GOEDE RUIMTELIJKE ORDENING?

“ZOEKEN NAAR DE JUISTE BALANS”

B TOETSING ONTWERPBESTEMMINGSPLAN (HIER BOUWPLAN GENOEMD)

A BEOORDELINGS CRITERIA

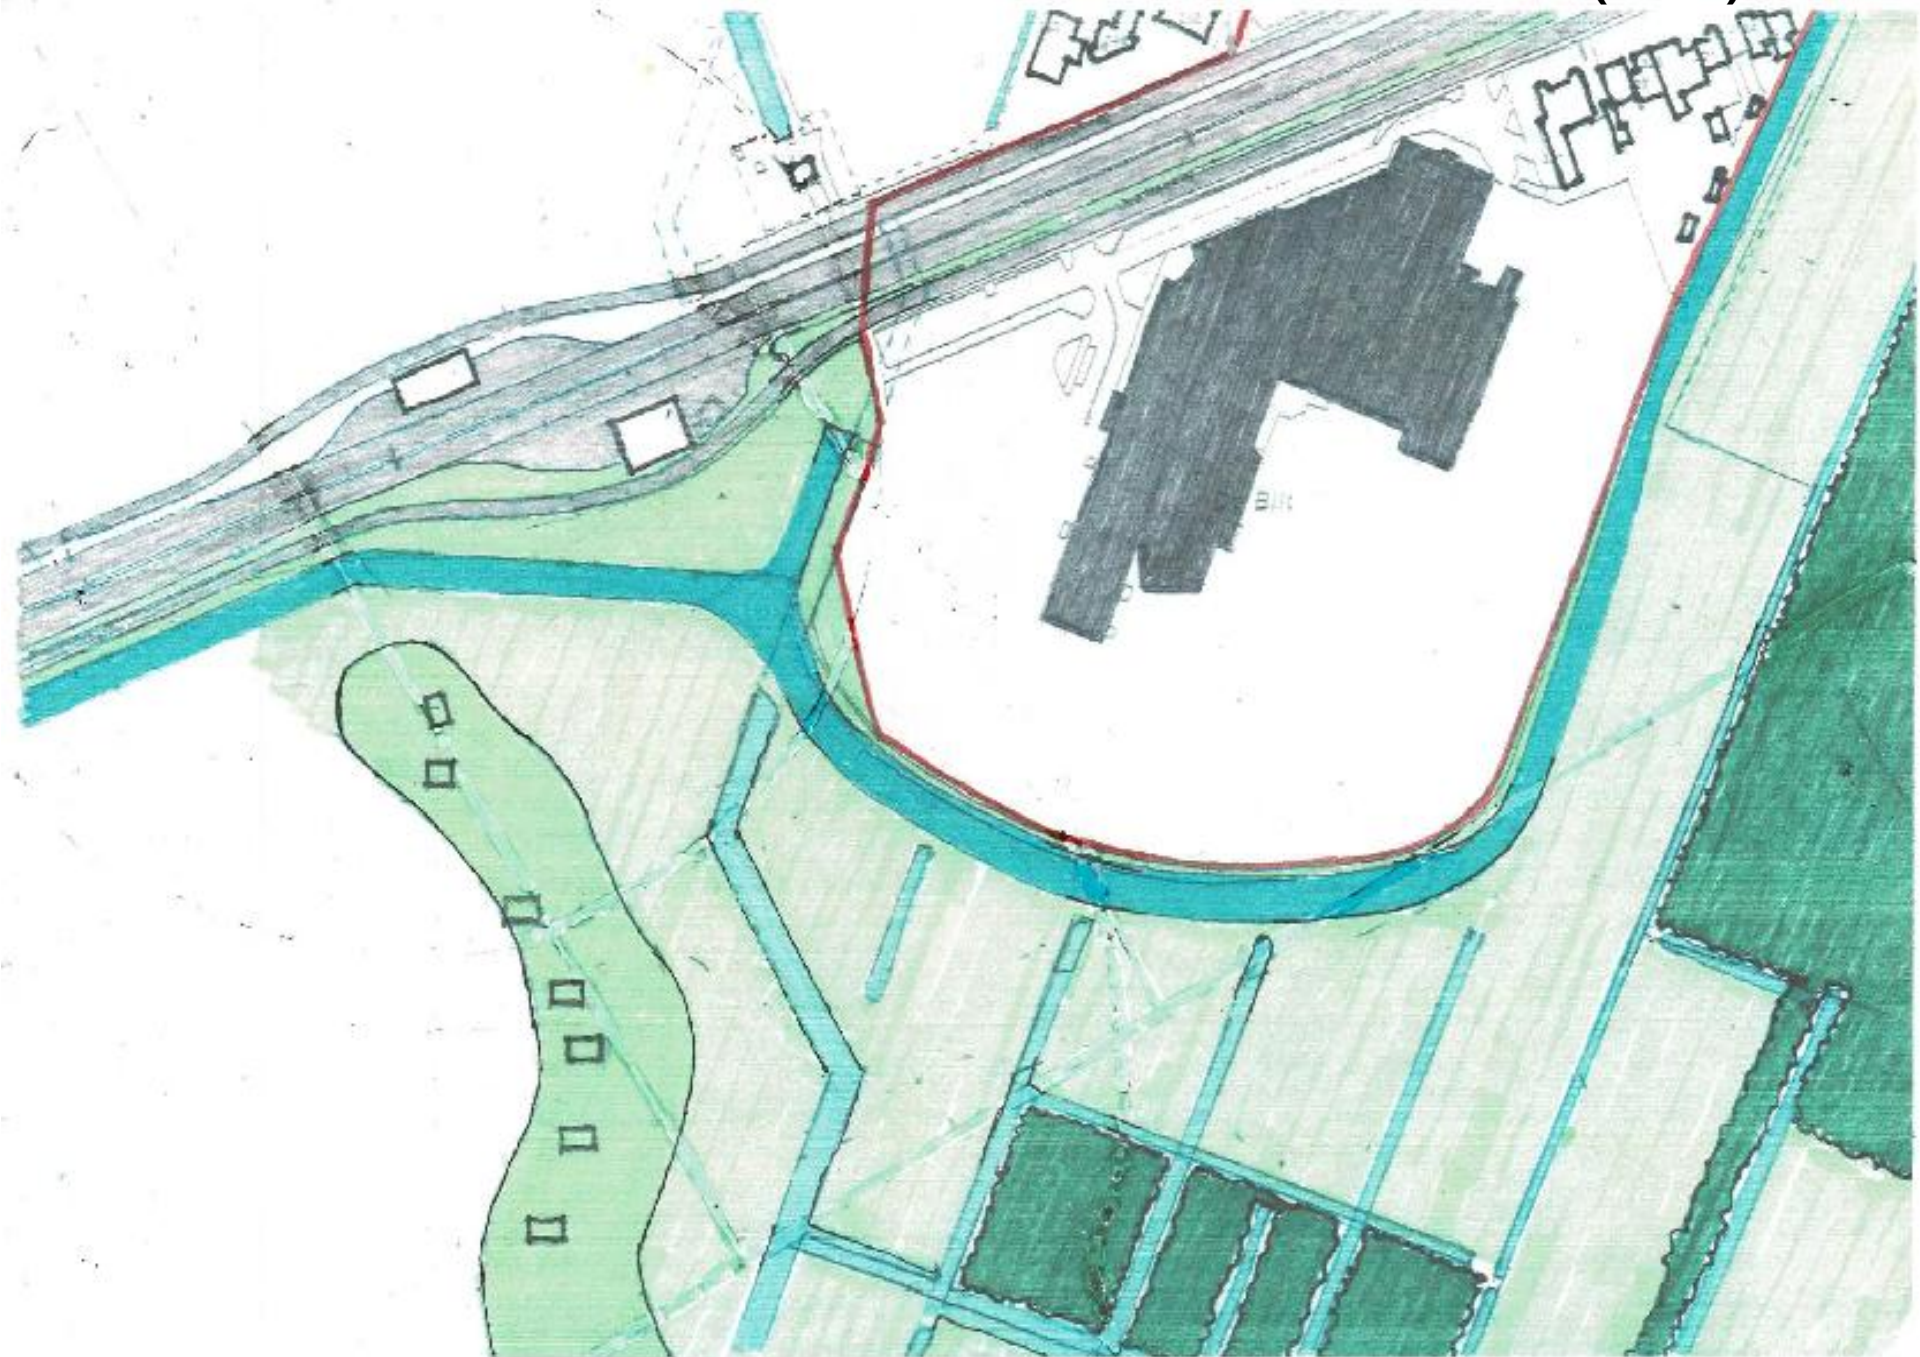
- A1.1 Groot netwerk van aan elkaar verbonden natuurgebieden. Er gelden regels tegen bebouwing en aantasting van het NNN.
- A0.2 Er is langdurig en veel in het NNN geïnvesteerd. De smalle verbinding juist op deze plek, maakt het NNN kwetsbaar.
- A1.2 NNN ligt rond het Hessingterrein. Alles buiten de Rode Contour is NNN.

- A2.1 Nu de faunapassage kleiner dan gewenst is uitgevallen moeten de bepalingen uit het Alterra rapport juist strikt worden gehandhaafd om verdere verslechtering in functionaliteit te voorkomen.
- A2.2 Loslaten van de ruimtelijke bepalingen maakt toekomstige verbetering van de faunapassage en daarmee het goed functioneren van het NNN voor altijd onmogelijk.
- A2.3 Noodzakelijk zijn (zie schematische weergave 3.1 Alterra rapport):
 - Bufferzone met een straal van 150m. Middelpunt is de feitelijke faunapassage
 - Ecologische verbindingszone minimaal 150m breed en maximaal 500m lang tussen de ecologisch stapstenen aan weerszijden
 - Ecologische stapsteen van 33ha.

- A3.1 De NHW is sinds juli 2021 Unesco werelderfgoed. Op aantasting van kernkwaliteiten dient getoetst te worden (bijvoorbeeld met een HIA).
- A3.2 Handhaving van een “vrij schootsveld” van 150m is een kernkwaliteit.
- A3.3 Goede zichtbaarheid vanaf de Utrechtseweg (voorheen vanuit de NHW naar de Utrechtseweg toe) is een kernkwaliteit. De getekende zichtkegel geeft vanuit het verste zichtpunt op de Utrechtseweg weer in hoeverre de NHW zichtbaar is.

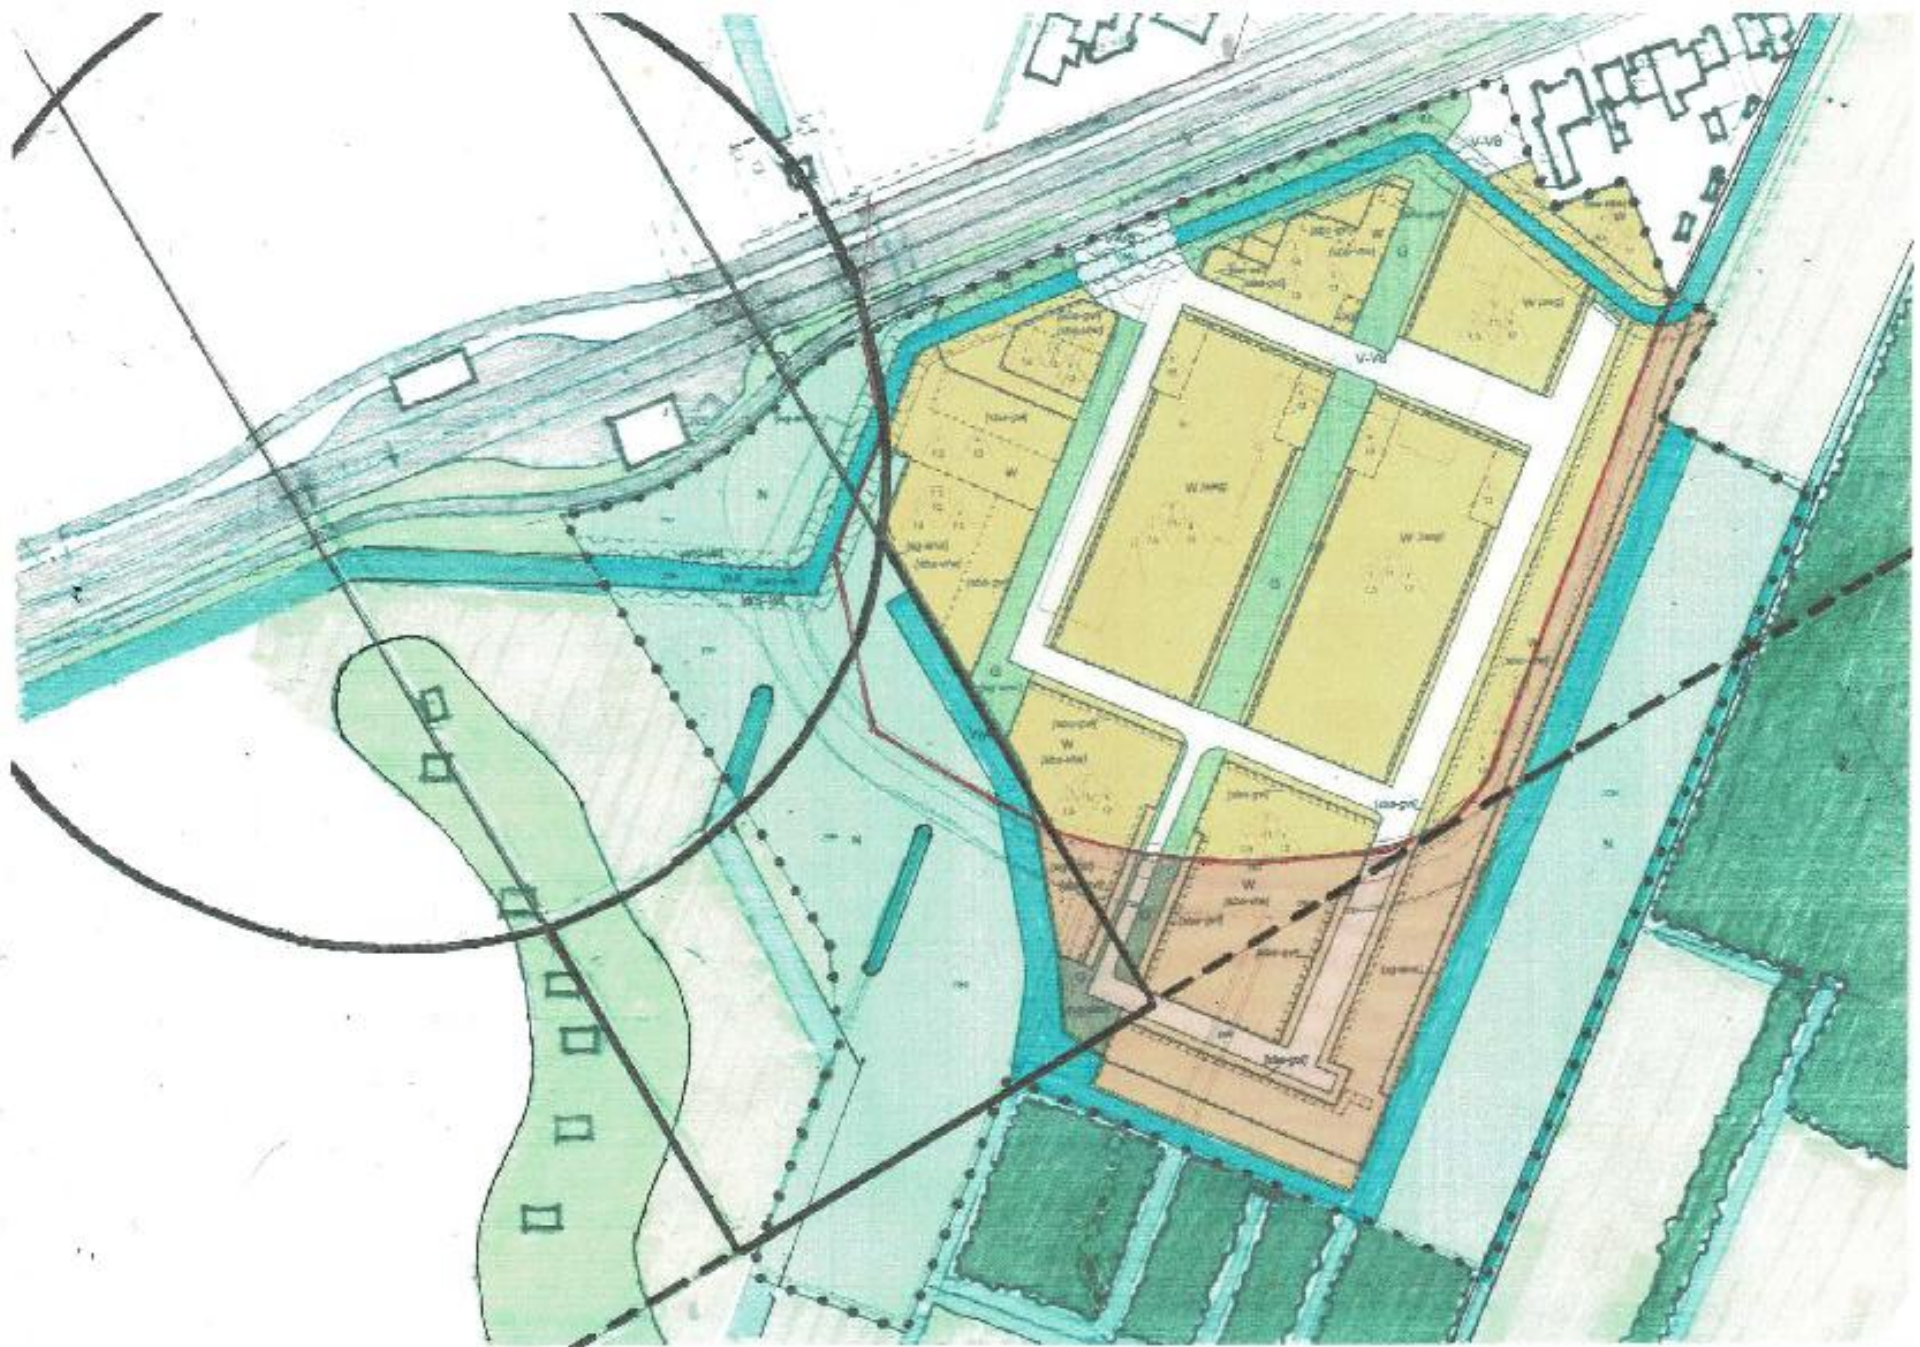
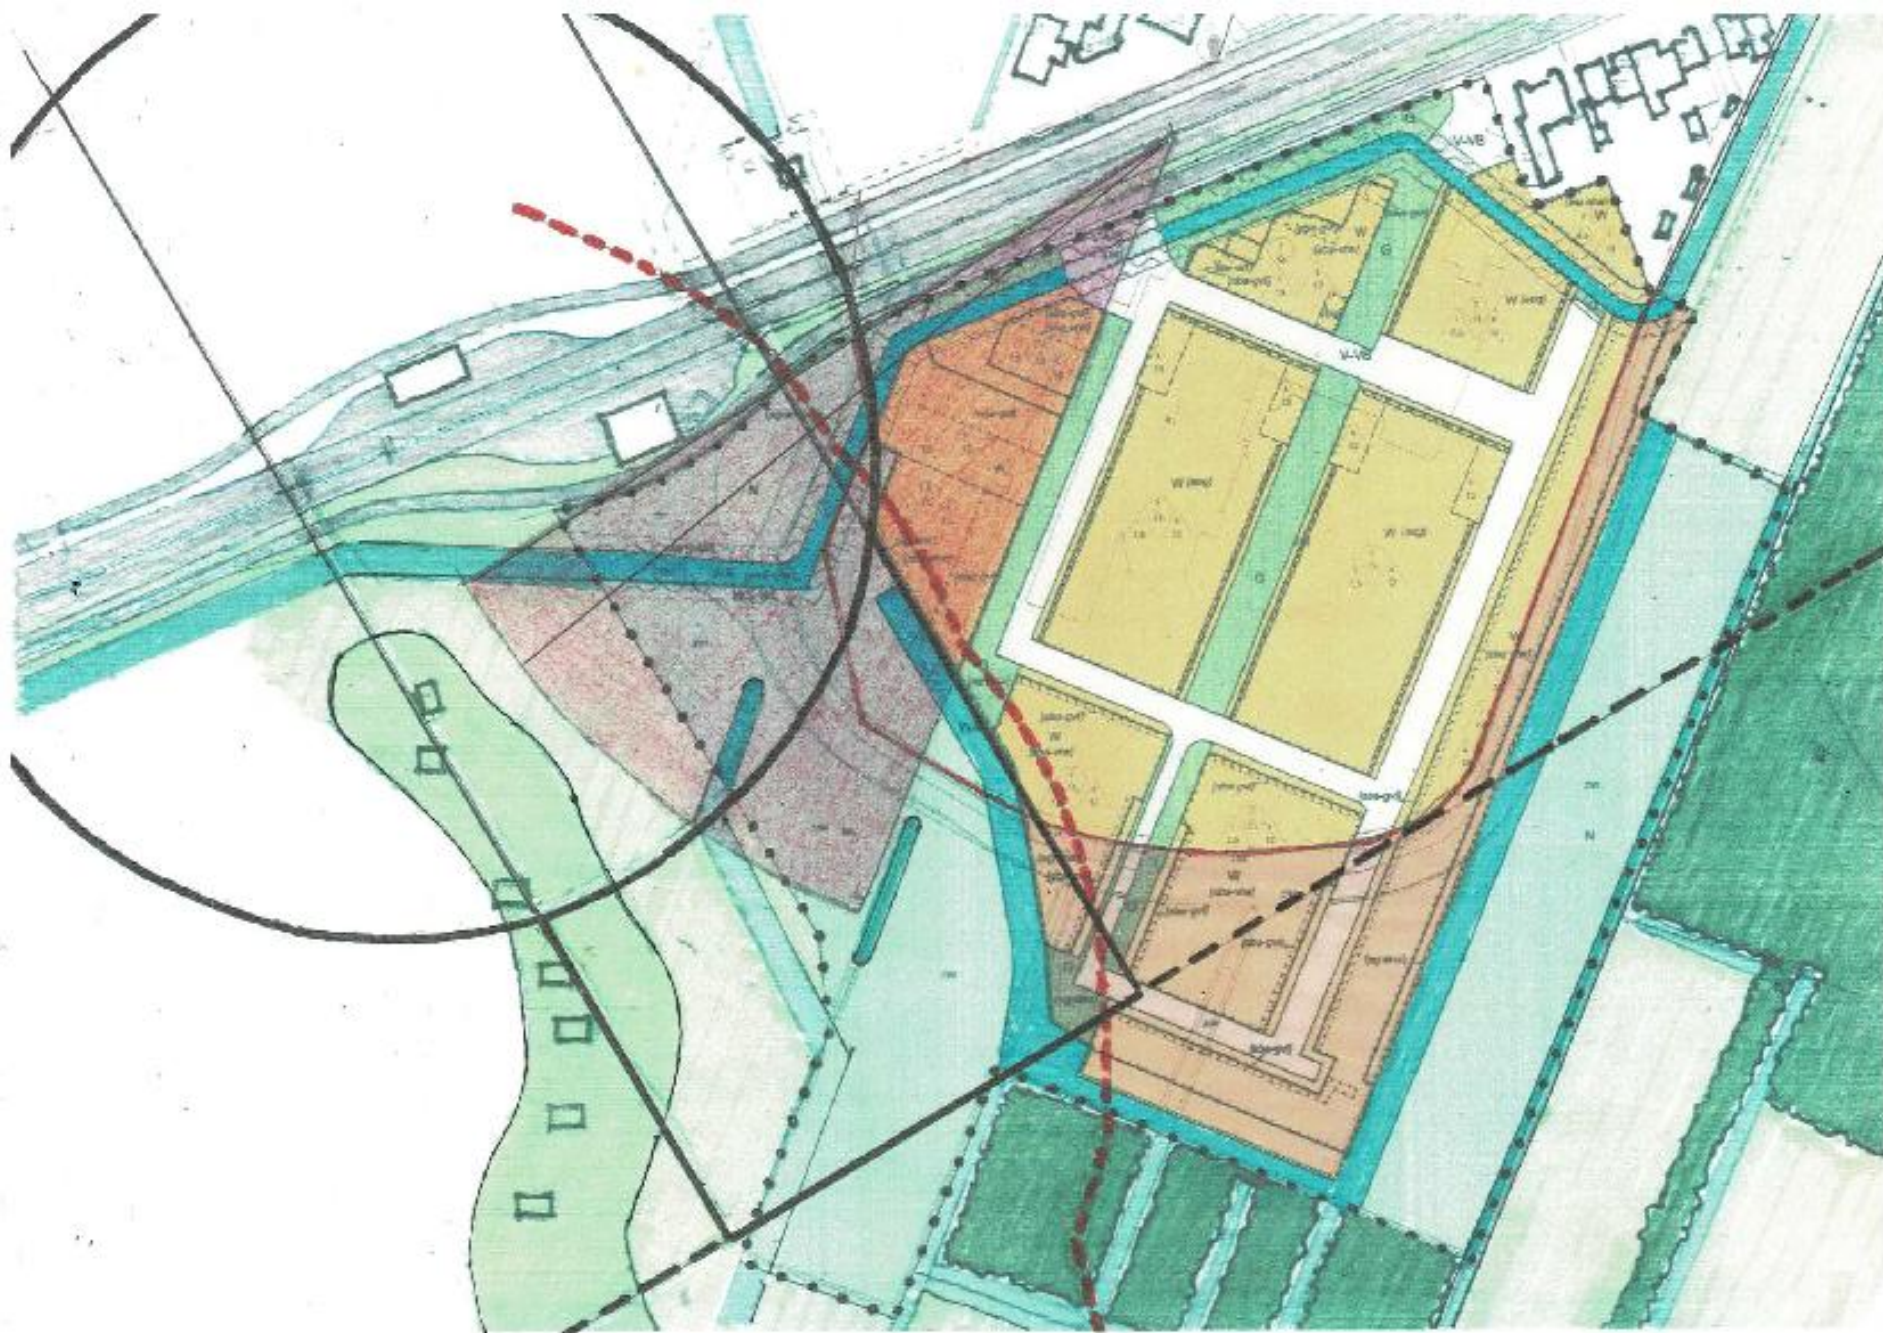
- B1.1 Het ontwerpbestemmingsplan voorziet in een bouwplan dat ca. 1,2ha. in het NNN ligt. Er wordt in een omvangrijke maar kwalitatief ondeugdelijke compensatie aan de Noordzijde van de Utrechtsewag voorzien.

- B1.2 Er is geen steekhoudend argument voor het bouwen in het NNN gegeven. Berekeningen door een onafhankelijke bouwkostenexpert (Slagen in het groen 2023) tonen aan dat een winstgevend bouwplan goed mogelijk is zonder ingreep in het NNN.

- B1.3 Het bouwplan voorziet vrijwel niet in de aanbevelingen uit het TAUW rapport:
- A. Maatregelen bouwfase zijn (nog) niet adequaat geconcretiseerd.
 - B. Afscherming tussen wijk en natuurgebied. Alle woningen aan de rand hebben tuinen aan de buitenzijde. Maatregelen tegen licht, zicht en geluid en betreding door mens en huisdier het NNN in zijn slechts getroffen door een hekwerk van 2m hoog. Dat biedt geen enkele waarborg. Een structuurrijke groenzone met omringend water van voldoende breedte rondom het bouwplan ontbreekt. De daarvoor benodigde ruimte ontbreekt of gaat nog meer ten koste van het NNN.

- C. Bufferzone tussen wijk en reeënbosje: de robuuste bufferzone van 50m ontbreekt. Daardoor is rond het bouwplan geen aaneengesloten bufferzone aanwezig tussen woonwijk en het NNN. Aan de oostzijde is bovendien de bufferzone tussen bouwplan en landgoed Sandwijck te smal.
Het bouwplan ligt in essentieel leefgebied van de das. Verwacht wordt dat 1 dassenclan daardoor niet overleeft (expertise Dassenwerkgroep)

- D. Zuidelijke toeloop naar faunapassage: de extra passage ontbreekt
 - E. Natuurinclusief bouwen: Voor zover bekend wordt deze aanbeveling niet gevolgd.

- F. Borging en handhaving van de vastgelegde bepalingen: Over borging en handhaving is niets bekend. Van alle bepalingen is alleen het verhoogde hekwerk concreet gehonoreerd. Zelfs borging daarvan is praktisch ondoenlijk.

- B2.1 Het in het NNN gelegen zuidelijke deel van het bouwplan ligt ver in de steppingstone. De rust die juist nodig is alvorens de "flessenhals" naar de faunapassage in te gaan ontbreekt waar de smalle ecologische verbindingszone begint.
- B2.2 Een klein deel van het westelijke deel van het bouwplan ligt in de ecologische verbindingszone en verstoort de toegang naar de faunapassage nog meer.

- B3.1 Het gehele westelijke deel van het bouwplan valt net in het vrij te houden schootsveld van 150m.
- B3.2 De zichtkegel (zie A3.3) geeft aan dat het westelijke deel van het bouwplan het zicht voor 84% barricadeert. Pas na 90m verplaatsing van de zichtkegel wordt het zicht op de NHW ongehinderd
